Kontakt Remo Petri
Funktion Ressortleiter Bauen Wohnen Verkehr
Tel. direkt 062 206 88 50
Fax 062 206 88 89
E-Mail remo.petri@procap.ch
Datum 18. Oktober 2023

Schneckenrampe Kantonsbahnhof Altdorf

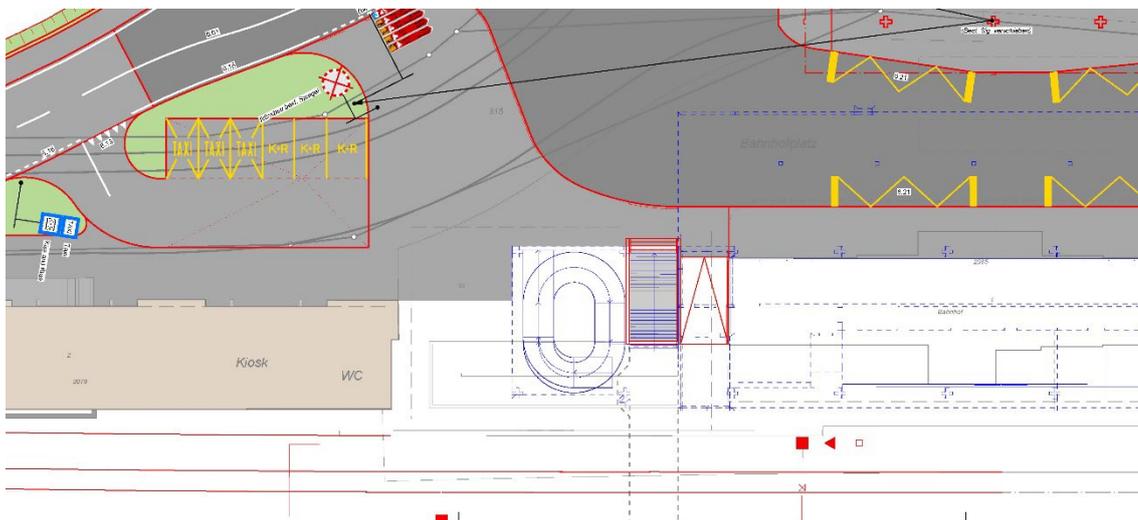
In vorliegendem Fall wurde eine bestehende Wenderampe mit Podest, ersetzt durch die sogenannte Schneckenrampe. Die alte Rampe war komfortabler, das Wendepodest erlaubte ein Ausruhen in der Mitte. Für Rollstuhlfahrer ist eine einläufige 12% Eisenbahn-Rampe ohne Hilfsmittel oder Hilfsperson in der Regel kaum zu schaffen. Bei einer Rampe mit Zwischenpodest sind die Chancen etwas besser. In Nachfolgendem Plan aus dem Baubewilligungsverfahren Bushof, sind die alte und neue Rampe im Vergleich ersichtlich.

Und nun zur Frage, ob die Schneckenrampe gesetzeskonform sei: Nachfolgend zur AE-ABV gilt für die Planung und Ausführung von Infrastrukturanlagen des öffentlichen Verkehrs die Norm SIA 500 «Hindernisfreie Bauten». Die Norm definiert unter Ziff. 3.5, dass eine Rampe mindestens 1.20 m breit auszubilden ist und bei Wendungen im Aussenbereich für Zuggeräte am Rollstuhl ein Aussenradius von 1.90 m erforderlich ist. Die Norm verbietet nicht gewendelte Rampen, sie hält unter Ziffer 3.5.1.3 fest: *Bei gewendelten Rampen ist das zulässige Maximalgefälle auf der gemäss Ziffer 3.5.2 erforderlichen Breite einzuhalten.* Vielmals wird die ganze Rampenbreite angenommen, hier wurde in den Kurven auf 1.50 m Breite optimiert, optimiert meint auf die minimalen normativen Vorgaben reduziert, um für Rollstuhl-Zuggerät noch befahrbar. Wir sind der Meinung, dass damit die minimalen behinderungsbedingten gesetzlichen Anforderungen eingehalten werden und vermuten, dass ein Gericht dies im Streitfall auch so feststellen müsste. Hingegen, ob diese Ausführung für Altdorf angemessen ist, können wir nicht beurteilen, diese Frage ist an die SBB zu richten, welche Erfahrung mit gewendelten Rampen hat (z.B. in Neuenhof (AG), Bülach, Hunzenschwil (AG), etc.)

Zusammenfassend sind wir der Meinung, dass mit der gewendelten Rampe, die gesetzlichen Vorgaben eingehalten wurden, nicht mehr und nicht weniger.
